COMUNICADO N°3

REF: Licitación Abreviada 30/2019 OBJETO: *“Ejecución de la plaza lineal la Estiba - Recreo Paso de la Estiba en la ciudad de Rivera”*

Expediente 2019-6412

Fecha 06/09/2019

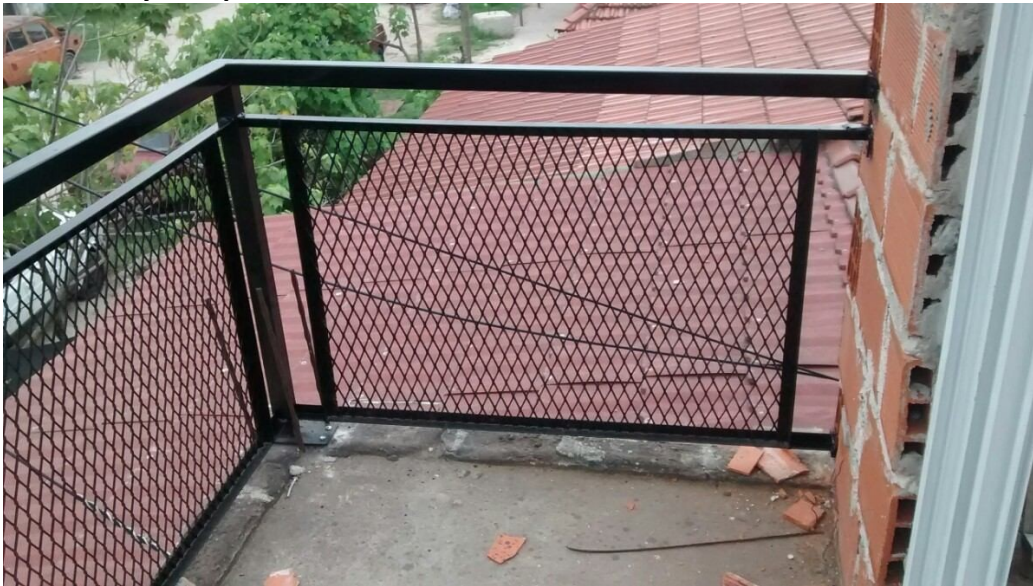
Pregunta 1: Donde dice Baranda Metal Desplegado – Rubro 4.7, se solicita más detalle de cómo será su fabricación, que tipo de material es?

La malla de metal que tipo de modelo es?

Respuesta 1: La baranda debe ser similar a la foto que se adjunta. El diseño está en la lámina 07 y la especificación de los marcos en el ítem 15.1 de la Memoria
